สัญญาจ้างก่อสร้าง
(ฉบับแก้ไขเพิ่มเติม ครั้งที่ ๑)

สัญญาเลขที่ ๑๕๐/๒๕๖๕

ตามที่ผู้ว่าจ้างตกลงจ้างและผู้รับจ้างตกลงรับจ้าง โครงการปรับปรุงถนนลาดยางแบบแอสฟัลต์คอนกรีต สายหน้าบริษัทอิตาเลียนไทย หมู่ที่ ๖, หมู่ที่ ๗ ต.วิหารแดง เชื่อมต่อถนนสาย ๓๐๔๕ ต.หนองสรวง อ.วิหารแดง จ.สระบุรี พร้อมติดตั้งชุดเสาไฟถนนโคมไฟแอลอีดีพลังงานแสงอาทิตย์ เป็นเงินทั้งสิ้น ๕,๕๑๐,๐๐๐.๐๐ บาท (เก้าล้านห้าแสนหนึ่งหมื่นบาทถ้วน) ตามสัญญาจ้างก่อสร้างเลขที่ ๑๕๐/๒๕๖๕ ลงวันที่ ๒๕ พฤษภาคม ๒๕๖๕ แล้วนั้น บัดนี้คู่สัญญาได้ตกลงแก้ไขเพิ่มเติมสัญญาจ้างก่อสร้างดังกล่าว ดังต่อไปนี้

เรื่อง ขออนุมัติแก้ไขสัญญา โครงการปรับปรุงถนนลาดยางแบบแอสฟัลต์คอนกรีต สายหน้าบริษัท อิตาเลียนไทย หมู่ที่ ๖, หมู่ที่ ๗ ต.วิหารแดง เชื่อมต่อถนนสาย ๓๐๔๕ ต.หนองสรวง อ.วิหารแดง จ.สระบุรี พร้อมติดตั้งชุดเสาไฟถนนโคมไฟแอลอีดีพลังงานแสงอาทิตย์ (ครั้งที่ ๑)

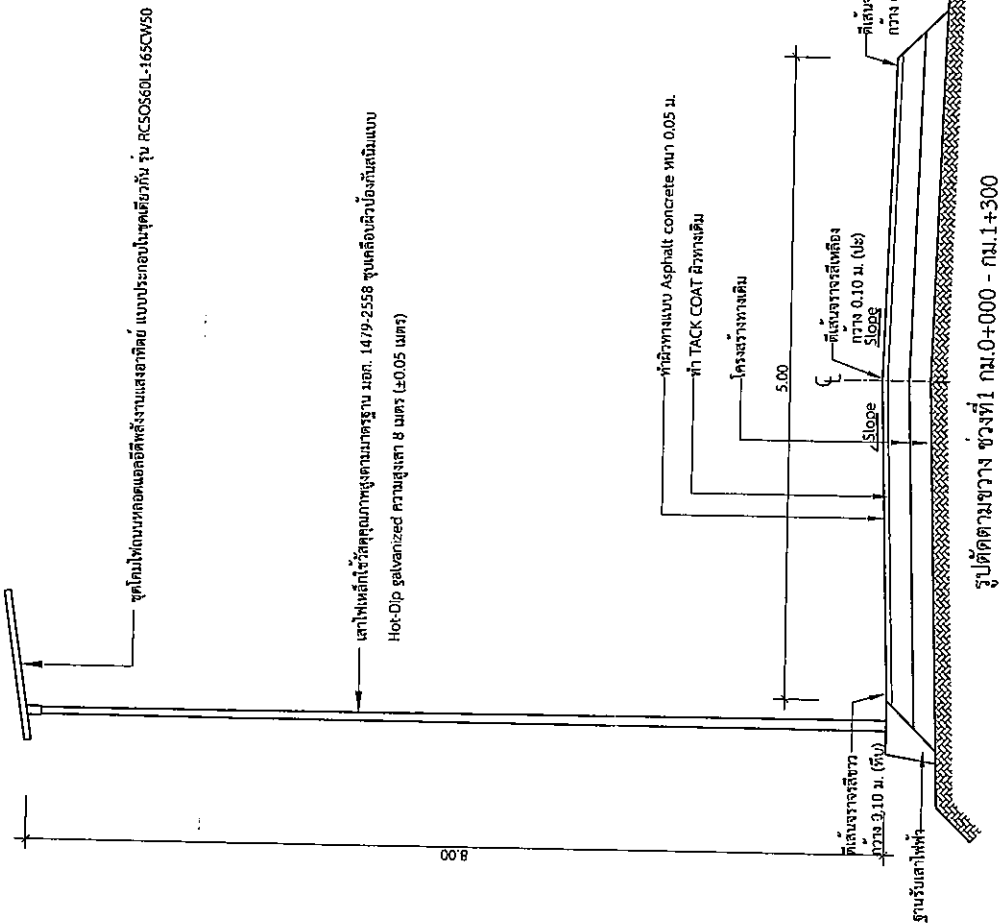
(๑) บริเวณ กม.๐+๙๕๐ ถึง กม.๑+๓๐๐ มีแนวรางระบายน้ำและบ่อพัก คสล. อยู่ชิดผิวจราจร ทำให้ไม่สามารถก่อสร้างผิวจราจรที่มีขนาดกว้าง ๖ ม. ตามแบบได้ จากการวัดความกว้างหน้างานจริงได้ ๕ เมตร

จึงจำเป็นต้องปรับลดความกว้างผิวจราจรเหลือ ๕ เมตร ระยะทางยาว ๕๑๐ ม. ตามสภาพพื้นที่จริง

(๒) บริเวณ กม.๒+๒๒๐ ถึง กม.๒+๒๕๐ ถนนได้รับการปรับปรุงแล้ว จึงทำให้ทางฯ ไม่สามารถดำเนินการตามปริมาณงานที่กำหนดตามสัญญาได้ จึงขอตัดลดปริมาณงานลาดแอสฟัลต์แตกโค้ด ปริมาณงานลดลง ๕๓๐ ตร.ม. เป็นเงิน ๑๘,๕๒๗.๖๕ บาท งานชั้นผิวทางแอสฟัลต์คอนกรีต หนา ๕ ซม. ปริมาณงานลดลง ๕๓๐ ตร.ม. เป็นเงิน ๓๒๕,๕๐๘.๖๕ บาท สีเทอร์โมพลาสติกสะท้อนแสงสีเหลืองและสีขาว ปริมาณงานลดลง ๒๑ ตร.ม. เป็นเงิน ๘,๒๘๗.๕๓ บาท โดยมูลค่าปรับลดรวม ๓๕๒,๓๒๕.๒๓ บาท

ปรับลดความกว้างผิวจราจรเหลือ ๕.๐๐ เมตร จากบริเวณ กม.๐+๗๕๐ ถึง กม. ๑+๓๐๐ ระยะทางยาว ๕๑๐.๐๐ เมตร คิดเป็นพื้นที่ลดลง ๕๑๐.๐๐ ตารางเมตร ตัดลดบริเวณ กม.๒+๒๒๐ ถึง กม.๒+๒๕๐ เนื่องจากถนนได้รับการปรับปรุงแล้ว คิดเป็นพื้นที่ลดลง ๔๒๐.๐๐ ตารางเมตร รวมพื้นที่ลดลง ๙๓๐.๐๐ ตารางเมตร ปริมาณงานและวงเงินลดลงแบ่งเป็น

ช่วงที่ ๑ ขนาดผิวจราจรกว้าง ๕.๐๐ เมตร ยาว ๑,๓๐๐.๐๐ เมตร หนา ๐.๐๕ เมตร ไม่มีไหล่ทาง

ช่วงที่ ๒ ขนาดผิวจราจรกว้าง ๖.๐๐ เมตร ยาว ๕๒๐.๐๐ เมตร หน้า ๐.๐๕ เมตร ไม่มีไหล่ทาง หรือคิดเป็นพื้นที่ลาดยางแอสฟัลต์ฯ ไม่น้อยกว่า ๑๒,๐๒๐.๐๐ ตารางเมตร.

สายนาบรัชพริตดาเลียนไทย หมู่ที่ 6 , หมู่ที่ 7 ตำบลหนองทราย 3045 ตำบลหนองทราย
อำเภอวิหารแดง จังหวัดสระบุรี พร้อมติดตั้งชุดเสาไฟถนนโคมไฟแอลอีดีพลังงานแสงอาทิตย์
กม. 0+500 ถึง กม. 1+000

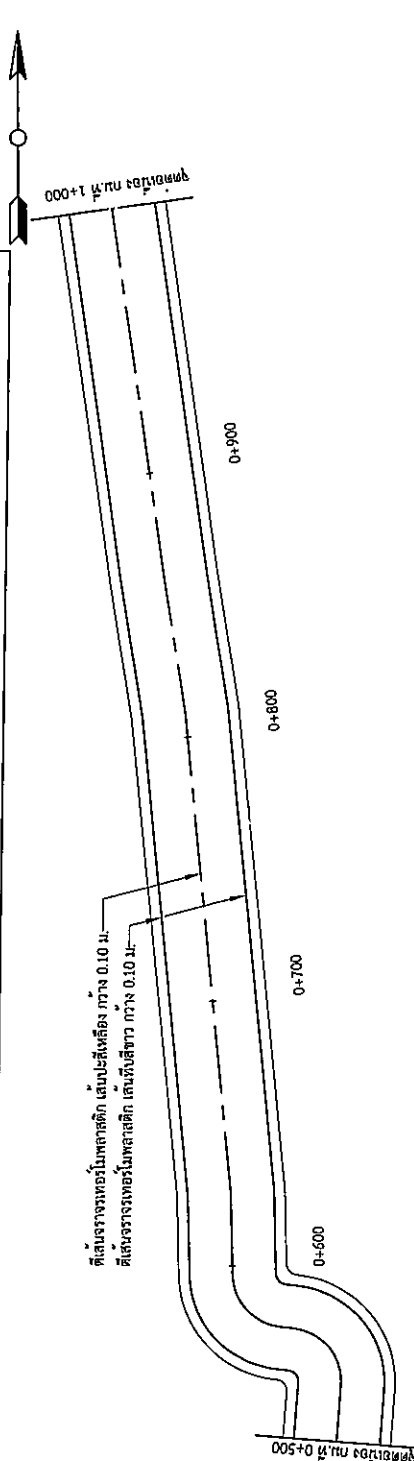
๑.๑ บริเวณ กม.๐ + ๗๙๐ ถึง กม.๑ + ๓๐๐ มีแนวรางระบายน้ำและบ่อพัก คสล. อยู่ชิดผิวจราจรทำให้ไม่สามารถก่อสร้างผิวจราจรที่มีขนาดกว้าง ๖.๐๐ ม. ตามแบบได้ จากการวัดความกว้างหน้างานจริงได้ ๕.๐๐ เมตรจึงจำเป็นต้องปรับลดความกว้างผิวจราจรลงเหลือ ๕.๐๐ เมตรระยะทางยาว ๕๑๐.๐๐ ม. ตามสภาพพื้นที่จริง

ปรับลดความกว้างผิวจราจรเหลือ ๕.๐๐ เมตร จากบริเวณ กม.๐ + ๗๙๐ ถึง กม. ๑+๓๐๐ ระยะทางยาว ๕๑๐.๐๐ เมตร คิดเป็นพื้นที่ลดลง ๕๑๐.๐๐ ตารางเมตร ตัดลดบริเวณ กม.๒ + ๒๒๐ ถึง กม.๒ + ๒๕๐ เนื่องจากถนนได้รับการปรับปรุงแล้ว คิดเป็นพื้นที่ลดลง ๔๒๐.๐๐ ตารางเมตร รวมพื้นที่ลดลง ๙๓๐.๐๐ ตารางเมตร ปริมาณงานและวงเงินลดลงแบ่งเป็น

สายหน้าบริษัทอิตาเลียนไทย หน้าที่ 6 , หน้าที่ 7 ตำบลวิหารแดง เชื่อมต่อนนสาย 3045 ตำบลหนองสร้าง
อำเภอวิหารแดง จังหวัดสระบุรี พร้อมติดตั้งชุดเสาไฟถนนโคมไฟแอลอีดีพลังงานแสงอาทิตย์
กม. 2+000 ถึง กม. 2+220

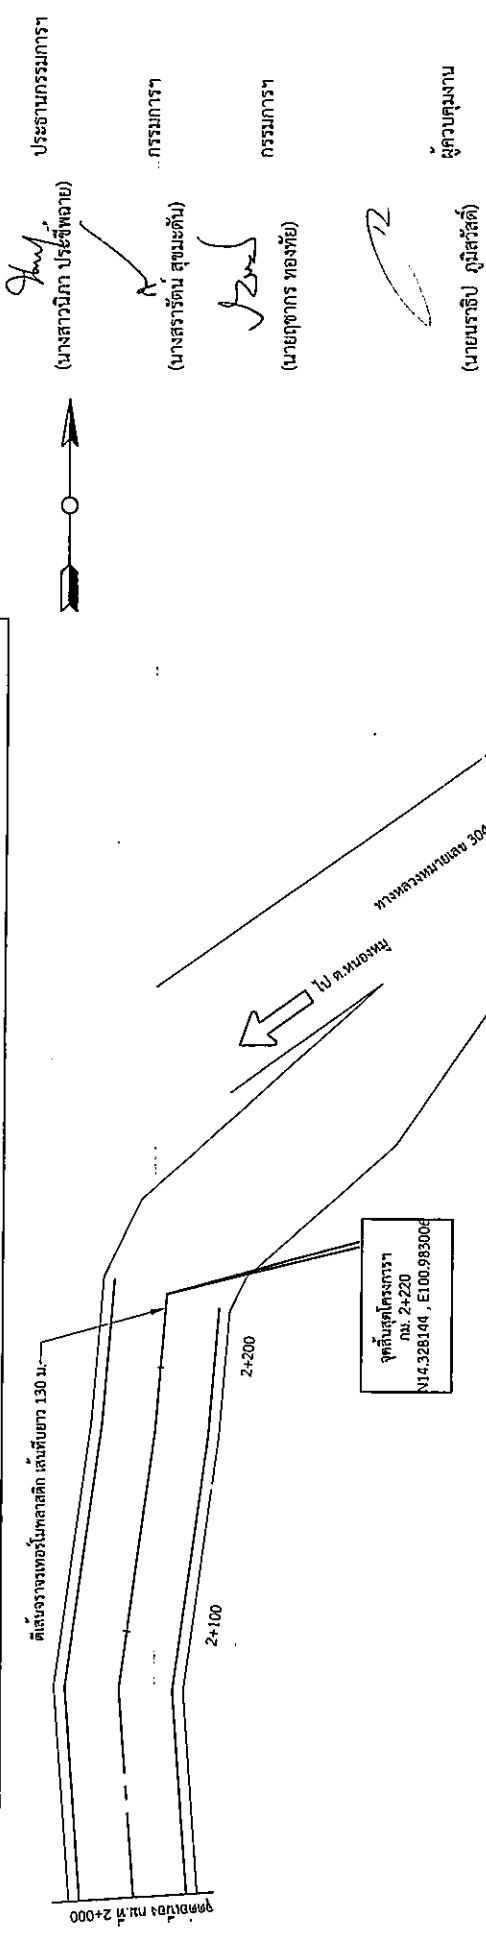
๑.๒ บริเวณ กม.๒ + ๒๒๐ ถึง กม.๒ + ๒๕๐ ถนนได้รับการปรับปรุงแล้วจึงทำให้ทางฯ ไม่สามารถดำเนินการตามปริมาณงานที่กำหนดตามสัญญาได้ จึงขอตัดลดปริมาณงานลาดแอสฟัลต์แตกโค้ด ปริมาณงานลดลง ๙๓๐.๐๐ ตารางเมตร เป็นเงิน ๑๘,๕๒๗.๖๕ บาท งานชั้นผิวทางแอสฟัลต์คอนกรีตหนา ๕.๐๐ ซม. ปริมาณงานลดลง ๙๓๐.๐๐ ตารางเมตร เป็นเงิน ๓๒๕,๕๐๙.๖๕ บาท สีเทอร์โมพลาสติกสะท้อนแสงสีเหลืองและสีขาวปริมาณงานลดลง ๒๑.๐๐ ตารางเมตร เป็นเงิน ๘,๒๘๗.๙๓ บาทโดยมูลค่าปรับลดรวม ๓๕๒,๓๒๕.๒๓ บาท

๑. อนุมัติปรับลดความกว้างผิวจราจรเหลือ ๕.๐๐ เมตร จากบริเวณ กม.๐ + ๗๕๐ ถึง กม. ๑+๓๐๐ ระยะทางยาว ๕๑๐.๐๐ เมตร คิดเป็นพื้นที่ลดลง ๕๑๐.๐๐ ตารางเมตร ตัดลดบริเวณ กม.๒ + ๒๒๐ ถึง กม.๒ + ๒๕๐ เนื่องจากถนนได้รับการปรับปรุงแล้ว คิดเป็นพื้นที่ลดลง ๔๒๐.๐๐ ตารางเมตร รวมพื้นที่ลดลง ๙๓๐.๐๐ ตารางเมตร
